N/Réf. : BXL22864_712_PU
Gest. : GM
NOVA : 04/PFD/1906362
Corr: Gilles Vandebrouck
Julien Doignies

BRUXELLES. Cantersteen, 1 - rue des Sols, 2-4 - Anc. banque Belgolaise (arch. A. et J. Polak, 1952-1954) (= ZP de la Galerie Ravenstein)
PERMIS D'URBANISME : Mettre en conformité des travaux déjà effectués, à savoir des travaux structurels intérieurs, le remplacement de menuiseries extérieures et la pose d'une clôture en intérieur d'îlot, mettre en conformité et déplacer un groupe électrogène au premier étage en intérieur d'îlot et des groupes de ventilations en toiture - NOUVEAUX PLANS

Avis de la CRMS

Implantation du groupe de ventilation dans l'anc. projet avec indication de la proposition CRMS

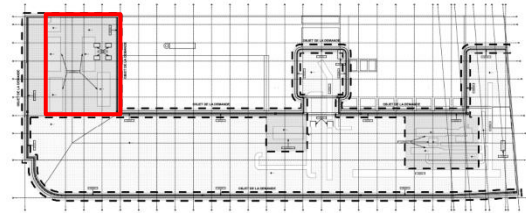
rue Cantersteen, en raison de l'importante visibilité - de près comme de loin (notamment depuis la place Albertine) - de ce dispositif technique qui porte atteinte aux vues vers la galerie Ravenstein mais également à celles vers la Gare centrale (monument inscrit sur la liste de sauvegarde). **La CRMS demandait de supprimer le groupe en question et de le déplacer plus en recul** (au minimum à hauteur du groupe suivant).

En déplaçant le groupe qui est positionné à front de la rue Cantersteen, de manière à n'être plus visible depuis l'espace public, la nouvelle proposition rencontre cette demande. La CRMS souscrit dès lors à cette nouvelle proposition. Elle réitère par ailleurs sa demande de cacher l'ensemble des installations techniques sur la toiture, par des bardages sobres et de teinte neutre, afin de diminuer leur présence et leur impact visuel et afin de rendre les vues, notamment depuis la rue Baron Horta, moins chaotiques.
